旧_泊発電所3号炉 (2023/7/31版)

新_泊発電所3号炉 (2023/8/29版)

「航空機落下事故に関するデータ (令和5年3月 原子力規制庁 長官官房技術基盤グループ)」において、品質向上を目的に、自衛隊機及び米軍機の事故データの収集及び整理方法を整備されたことから、本データにて航空機火災に関する影響評価を見直した。(なお、今回の整備により自衛隊機の一部のカテゴリにおいて、事故件数が7件から12件へ大幅に増加しているが、泊発電所の立地条件から評価対象外のカテゴリであった。) 以下に各評価結果を示し、いずれの評価結果も既評価よりも緩和される結果となった。

第6条 外部からの衝撃による損傷の防止 (外部火災)

第7-6図 建屋外壁における温度上昇の評価結果
(自衛隊機 (その他の大型固定翼機, 小型固定翼機及び回転翼機))

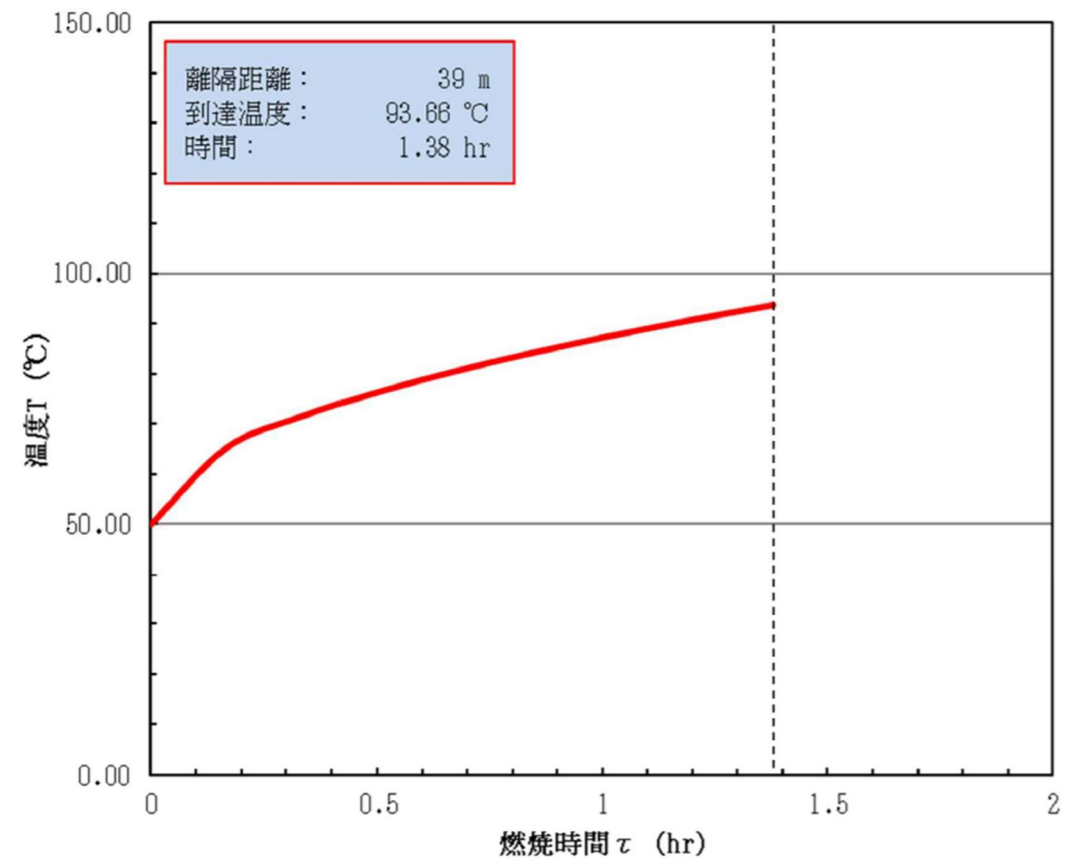
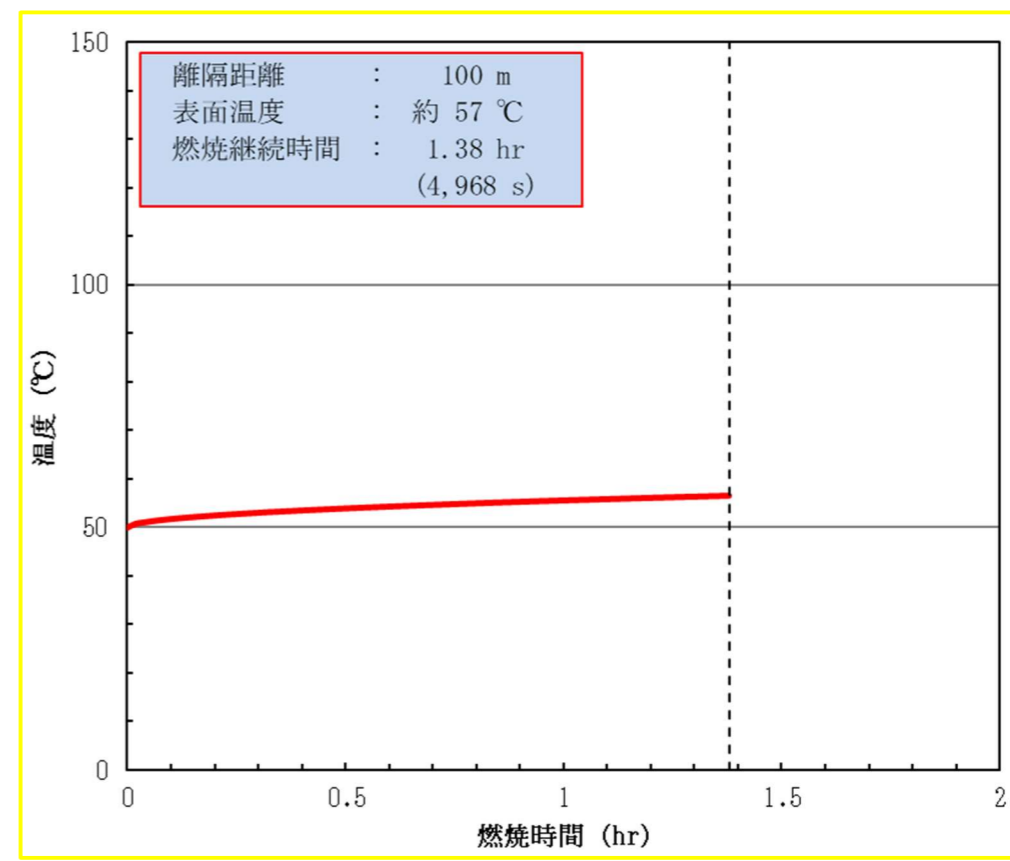
(12) 評価結果			(12) 評価結果		
a. 建屋外壁に対する熱影響評価			a. 建屋外壁に対する熱影響評価		
第7-16表 外壁面の温度評価結果			第7-16表 外壁面の温度評価結果		
項目	民間航空機	自衛隊機	項目	民間航空機	自衛隊機
	大型民間航空機	訓練空域内 その他の大型固定翼機, 小型固定翼機及び回転翼機		大型民間航空機	訓練空域内 その他の大型固定翼機, 小型固定翼機及び回転翼機
想定する航空機	B747-400	F-15	想定する航空機	B747-400	F-15
輻射強度[W/m ²]	1,150	1,102	輻射強度[W/m ²]	455	162.4
燃焼継続時間[s]	6,660	4,968	燃焼継続時間[s]	6,660	4,968
表面温度[°C]	約 103	約 94	表面温度[°C]	約 71	約 57

第7-10図 航空機墜落位置と危険物貯蔵施設の位置

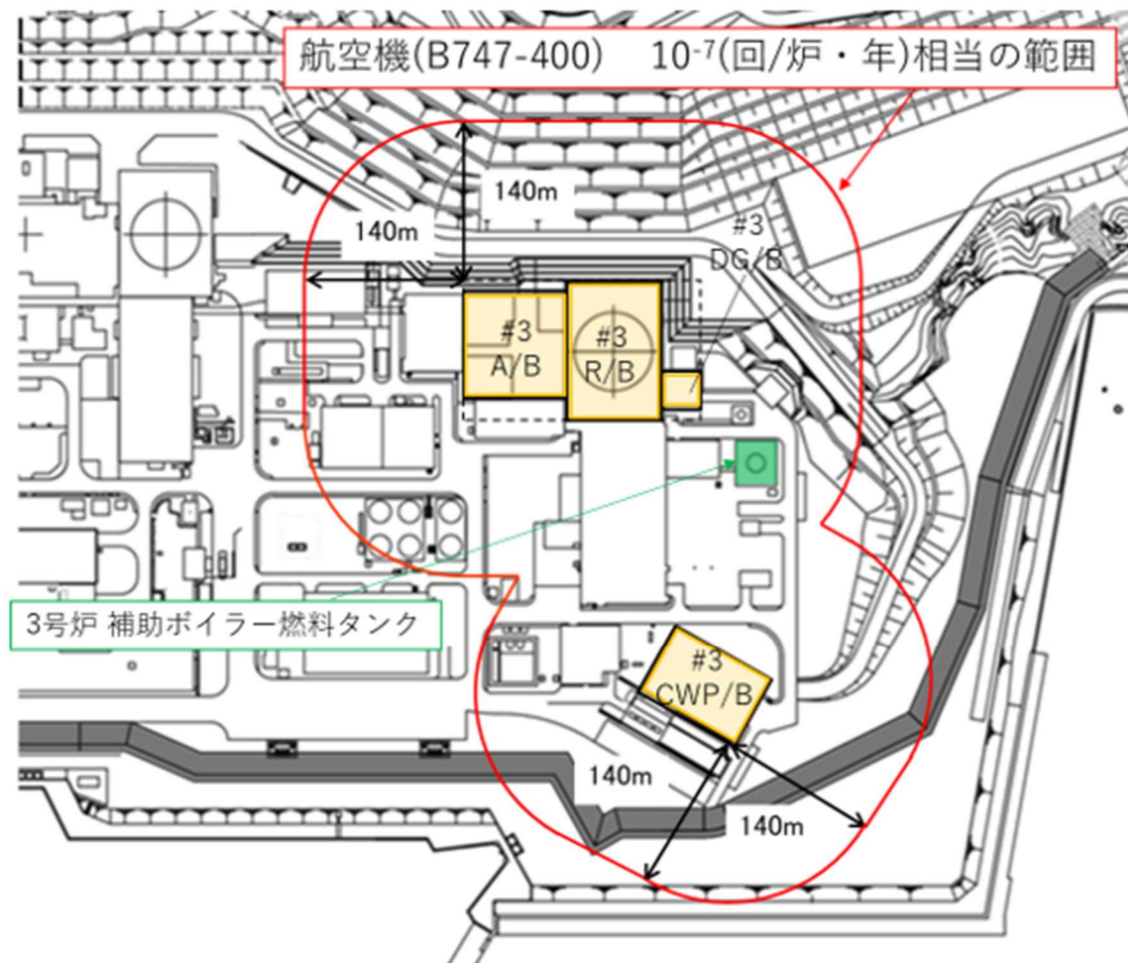
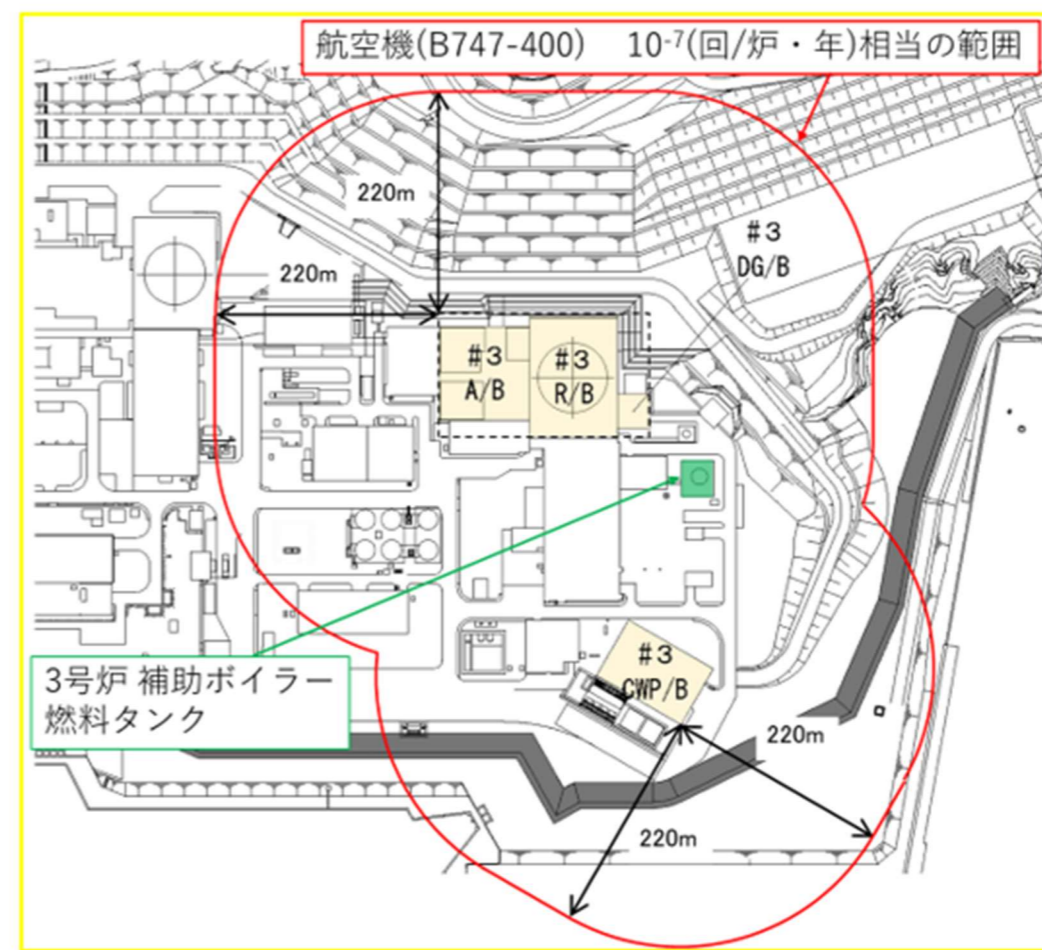
火災源	評価対象施設	離隔距離[m]	形態係数	輻射強度[W/m ²]
3号炉補助ボイラー 燃料タンク	原子炉建屋	57	0.081	1,863
	原子炉補助建屋	112	※1	※1
	ディーゼル 発電機建屋	43	0.13	2,990
	循環水ポンプ建屋	100	0.030	690
	排気筒	57	0.081	1,863
	原子炉補機冷却 海水ポンプ	100	0.030	690
B747-400	全対象	140	0.023	1,150

火災源	評価対象施設	離隔距離[m]	形態係数	輻射強度[W/m ²]
3号炉補助ボイラー 燃料タンク	原子炉建屋	57	0.081	1,863
	原子炉補助建屋	112	※1	※1
	ディーゼル 発電機建屋	43	0.13	2,990
	循環水ポンプ建屋	100	0.030	690
	排気筒	57	0.081	1,863
	原子炉補機冷却 海水ポンプ	100	0.030	690
B747-400	全対象	220	0.0091	455

第2図 評価対象施設の離隔距離 (民間大型航空機)

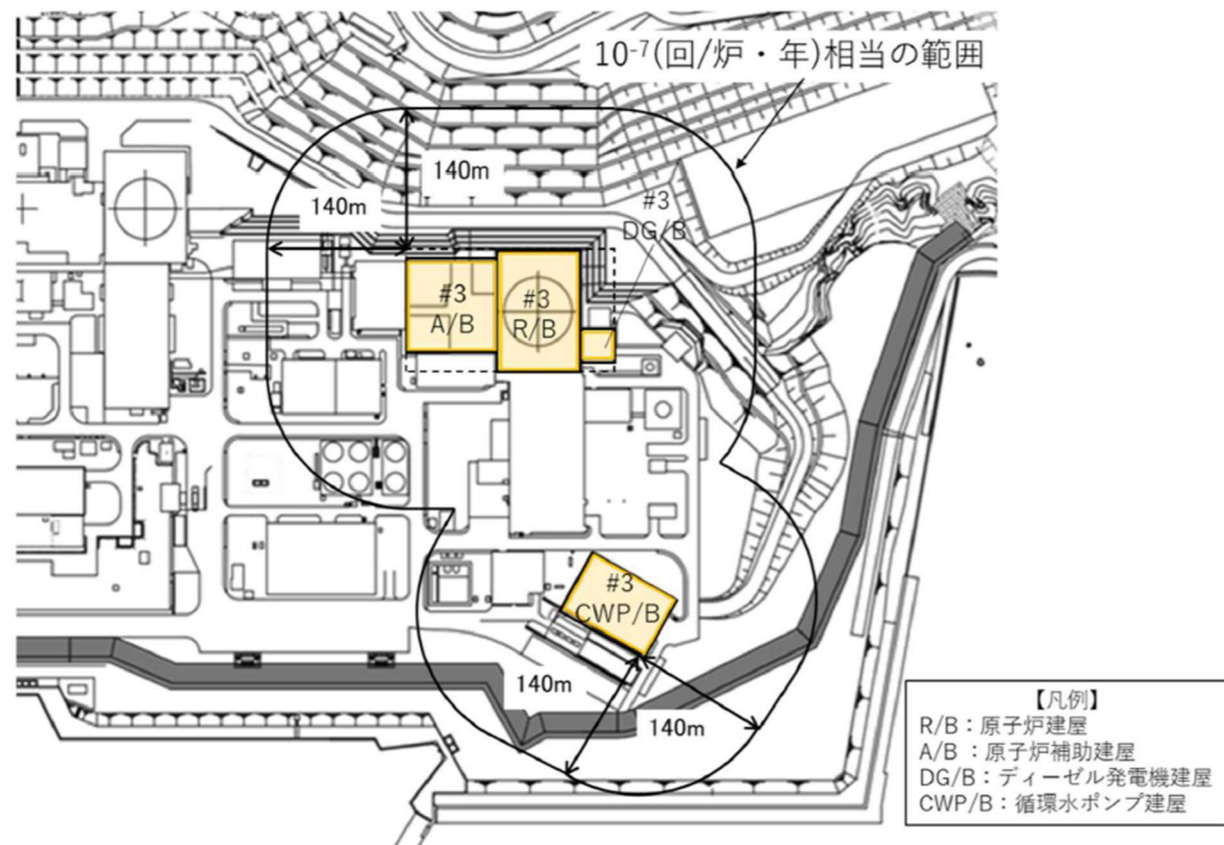
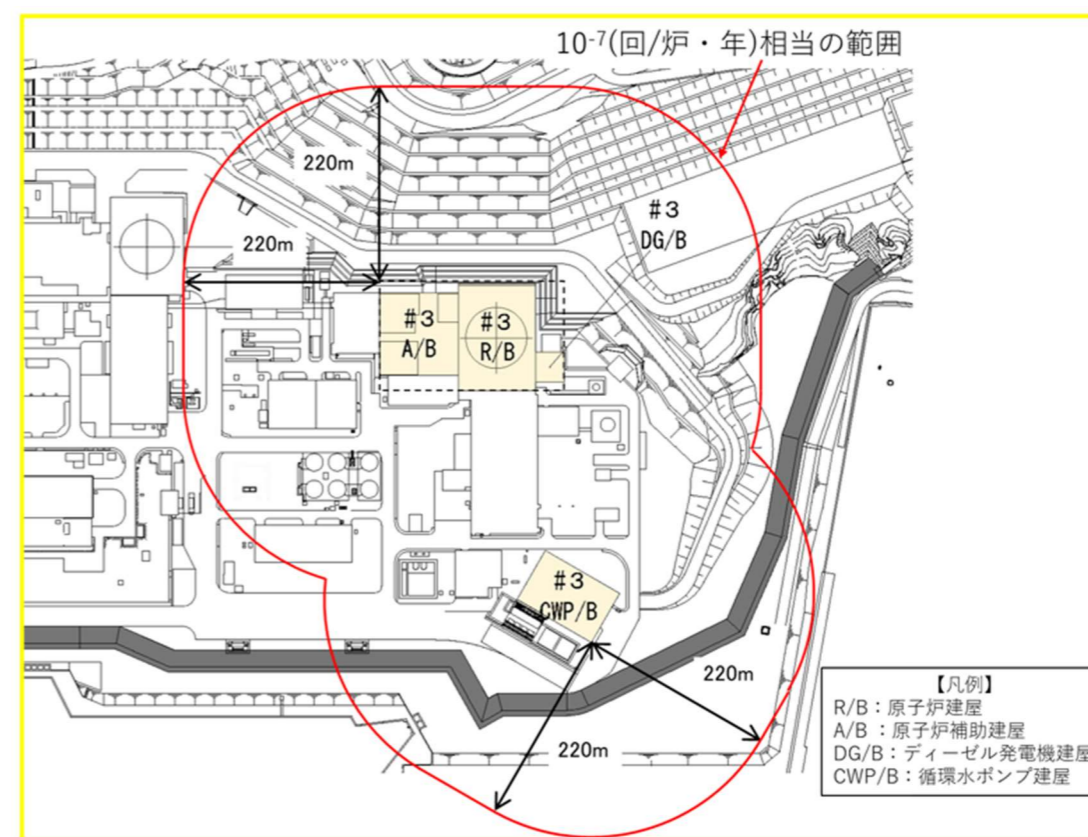
旧_泊発電所3号炉 (2023/7/31 版)	新_泊発電所3号炉 (2023/8/29 版)
<p style="text-align: right;">別紙 7-7</p> <p style="text-align: center;">離隔距離の算出の考え方</p> <p>1. 考え方 対象となる発電用原子炉施設の投影面積の周辺に L[m] の離隔距離をとった場合の航空機墜落確率 10^{-7} [回/炉・年] に相当する面積の合計値が、落下事故のカテゴリごとに求めた航空機墜落確率が 10^{-7} [回/炉・年] に相当する面積 (標的面積 A') と等しくなる距離を離隔距離としている。</p> <p>2. 離隔距離算出方法 評価対象施設が矩形の場合、各評価対象施設の各辺の長さを (a_i, b_i)、離隔距離を L とすると、当該評価対象施設近辺の航空機が墜落しない範囲 (面積 : S_i) は (1) 式で表される。 すべての評価対象施設に対して求めた S_i の合計値が標的面積 A' となる L について解くことで離隔距離が得られる。 ((2) 式)</p> $S_i = 4L^2 + 2L(a_i + b_i) + a_i b_i \dots (1)$ $A' = \sum S_i = \{4L^2 + 2L(a_1 + b_1) + a_1 b_1\} + \{4L^2 + 2L(a_2 + b_2) + a_2 b_2\} \dots (2)$  <p style="text-align: center;">第 1 図 離隔距離の概念図</p> <p>以下に、離隔距離の算出の例として、大型民間航空機の離隔距離の評価結果を示す。 大型民間航空機については、航空機墜落確率が 10^{-7} [回/炉・年] に相当する標的面積 A' = 0.29 [km²] 及び評価対象施設の寸法より L=149.6[m] と求められ、火災影響評価で用いる離隔距離 L は安全側の値として L=140[m] と設定する。(第 1 表, 第 2 図)</p> <p>なお、熱影響評価に当たっては、評価の保守性の観点から、評価対象施設に対する離隔距離が (2) 式より求めた評価対象施設に対する離隔距離より大きくなる位置であっても、(2) 式より求めた評価対象施設に対する離隔距離を用いている。</p>	<p style="text-align: right;">別紙 7-7</p> <p style="text-align: center;">離隔距離の算出の考え方</p> <p>1. 考え方 各評価対象施設の外壁面から等距離の離隔をとった場合の、各評価対象施設に対する航空機墜落確率 10^{-7} [回/炉・年] に相当する面積の合計値が、落下事故のカテゴリごとに求めた航空機墜落確率が 10^{-7} [回/炉・年] に相当する面積 (標的面積 A') と等しくなる距離を離隔距離としている。</p> <p>2. 離隔距離算出方法 評価対象施設が矩形の場合、各評価対象施設の各辺の長さを (a_i, b_i)、離隔距離を L とすると、当該評価対象施設近辺の航空機が墜落しない範囲 (面積 : S_i) は (1) 式で表される。 すべての評価対象施設に対して求めた S_i の合計値が標的面積 A' となる L について解くことで離隔距離が得られる。 ((2) 式)</p> <p>S_i の合計値の算出に当たっては、評価の保守性の観点から、面積が重複する部分については、それぞれの面積を積算している。</p> $S_i = \pi L^2 + 2L(a_i + b_i) + a_i b_i \dots (1)$ $A' = \sum S_i = \{\pi L^2 + 2L(a_1 + b_1) + a_1 b_1\} + \{\pi L^2 + 2L(a_2 + b_2) + a_2 b_2\} \dots (2)$  <p style="text-align: center;">第 1 図 離隔距離の概念図</p> <p>以下に、離隔距離の算出の例として、大型民間航空機の離隔距離の評価結果を示す。 大型民間航空機については、航空機墜落確率が 10^{-7} [回/炉・年] に相当する標的面積 A' = 0.49 [km²] 及び評価対象施設の寸法より、L=220[m] と求められる。(第 1 表, 第 2 図)</p> <p>なお、熱影響評価に当たっては、評価の保守性の観点から、評価対象施設全体に対する離隔距離が (2) 式より求めた各評価対象施設に対する離隔距離より大きくなる場合であっても、(2) 式より求めた各評価対象施設に対する離隔距離を用いている。</p>

第8-7図 3号炉補助ボイラー燃料タンク，航空機墜落，変圧器及び外気取入口の位置関係

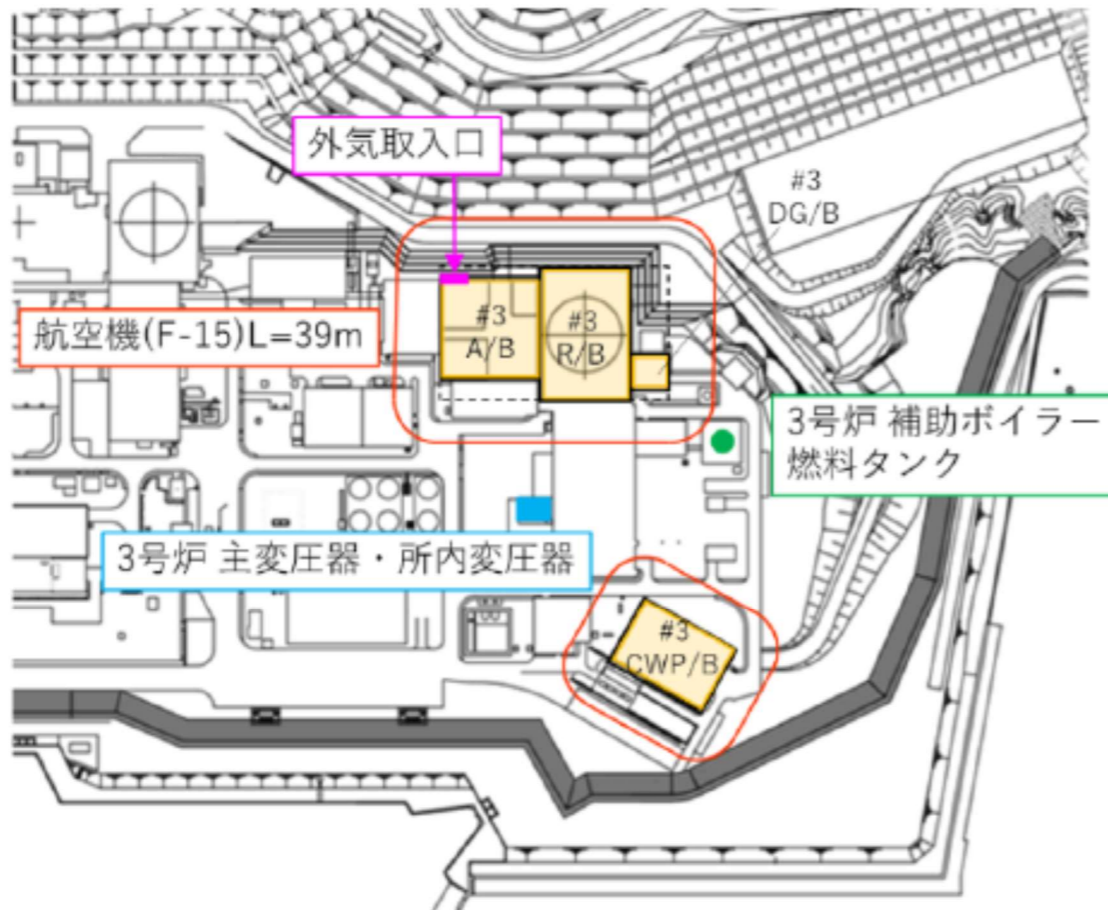
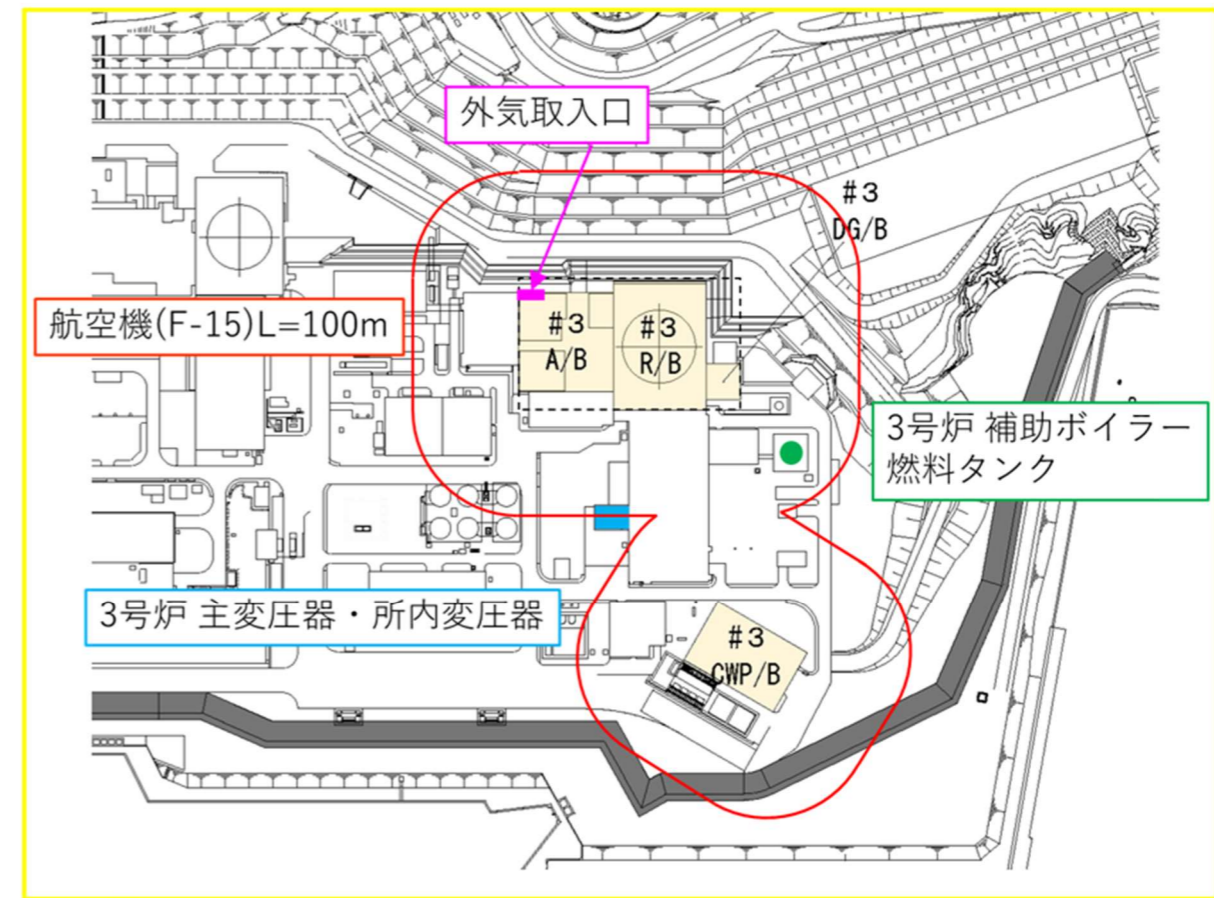
火災発生場所	離隔距離 [m]	油保有量 [m³]
3号炉補助ボイラー燃料タンク	176	410
3号炉主変圧器・所内変圧器	140	107.8
航空機 (F-15)	39	14.87

評価対象	中央制御室換気空調装置給気口	
	水平距離 [m]	高さ [m]
3号炉補助ボイラー燃料タンク	176	13.1
3号炉主変圧器・所内変圧器	140	13.1
航空機 (F-15)	39	13.1

火災発生場所	離隔距離 [m]	油保有量 [m³]
3号炉補助ボイラー燃料タンク	176	410
3号炉主変圧器・所内変圧器	140	107.8
航空機 (F-15)	100	14.87

評価対象	中央制御室換気空調装置給気口	
	水平距離 [m]	高さ [m]
3号炉補助ボイラー燃料タンク	176	13.1
3号炉主変圧器・所内変圧器	140	13.1
航空機 (F-15)	100	13.1
